Offener Brief

Betr.: Von Max Aicher geplantes Pumpspeicherwerk am Lattengebirge und Hochspannungsleitung durch das Reichenhaller Tal

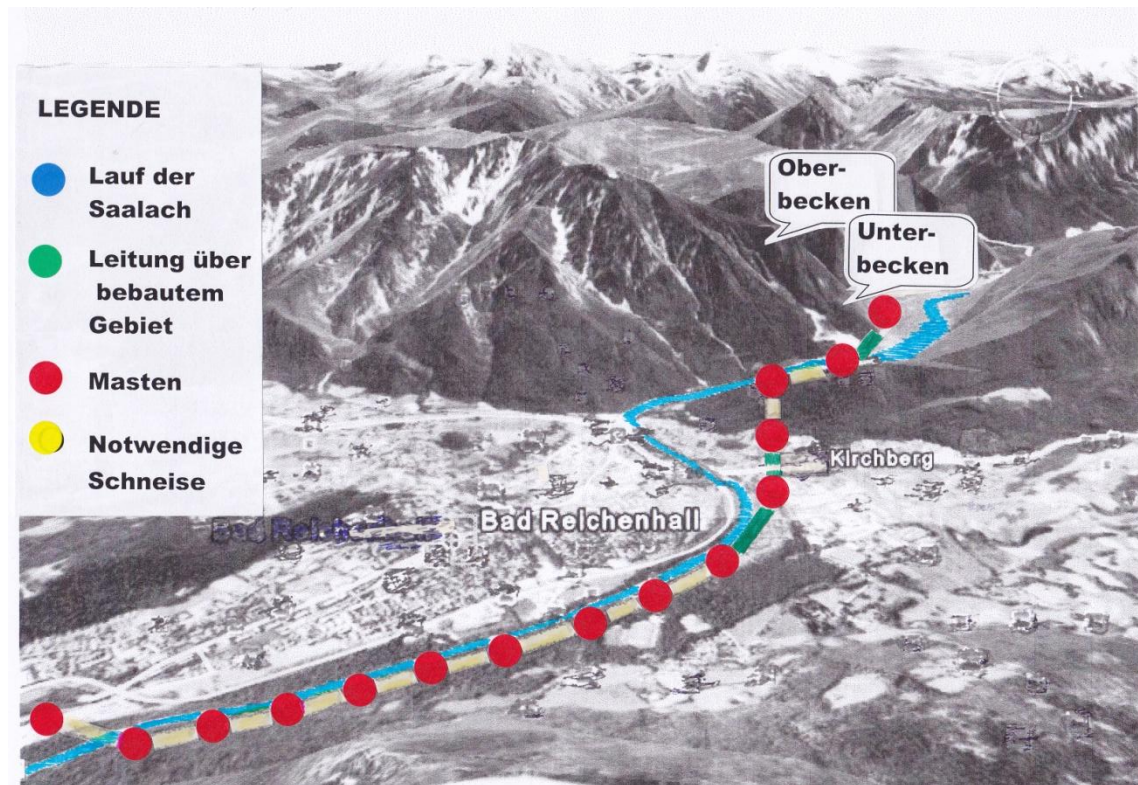
Würde man die von Max Aicher geplante 380 KV-Leitung mit den erforderlichen angeblich nur 52 m hohen Masten installieren, böte sich vom selben Standpunkt aus das nachstehende Bild. Vermutlich müssen die Masten aber höher sein, mindestens in der Höhe der rot gestrichelten Linie. Zum Vergleich: Der höchste Kirchturm von Bad Reichenhall, der des Münsters von St. Zeno, mißt vom Boden bis zum Turmkreuz 48 Meter! Die Masten wären, wie nachfolgend aufgeführt wird, bis fast zweimal höher! Und davon ca. 15 Stück im Tal!

Zu bedenken ist auch, daß mit der Höhe der Leitungsstränge die Einflugschneise aus westlicher Richtung für Rettungshubschrauber, die das nur ca. 250 m von der Saalach entfernte Areal des Kreiskrankenhauses anfliegen müssen, erheblich behindern würde, wenn ein Anflug in der nötigen niederen Flughöhe für die Landung überhaupt noch möglich wäre.

In den von der Max Aicher Unternehmensgruppe mit Datum 15.10.2012 vorgelegten Unterlagen wird für den „Schutzbereich Freileitung“ von einem Wert von 5 KV/m ausgegangen, und einem daraus abgeleiteten Schutzbereich von 40 bis 60 m, wohl einseitig, also von einer nötigen Schneise von 80 bis 120 m Breite. Die Spannfeldlängen von Mast zu Mast werden mit „ca. 300 bis 460 m“ angegeben. Bei 380 KV ergibt sich aber unter Annahme des Wertes von 5 KV/m ein Schutzabstand von 76 m. Rechnet man die Abhängung durch Isolatoren und den Durchhang dazu, kommt man auf eine Masthöhe von ca. 100 m! In den Zeichnungen dazu („Seitenansicht bei Wald(rand)lage, Feldlänge rd. 300 bis 460m“) würden bei einem Mastabstand von 300 m, so wie gezeichnet, die Masten 79 m hoch sein. Bei einem Mastabstand von 460 m sogar 121m! Das anzunehmende Mittel ist also in der Tat eine Masthöhe von 100 Metern, doppelt so hoch wie der Kirchturm von St. Zeno! Die auf einem anderen Blatt („Technische Ausführung“) angegebene Masthöhe von 52,00 m ist also als unrealistisch anzusehen. Sie bezieht sich auch auf eine andere Mastkonstruktion.
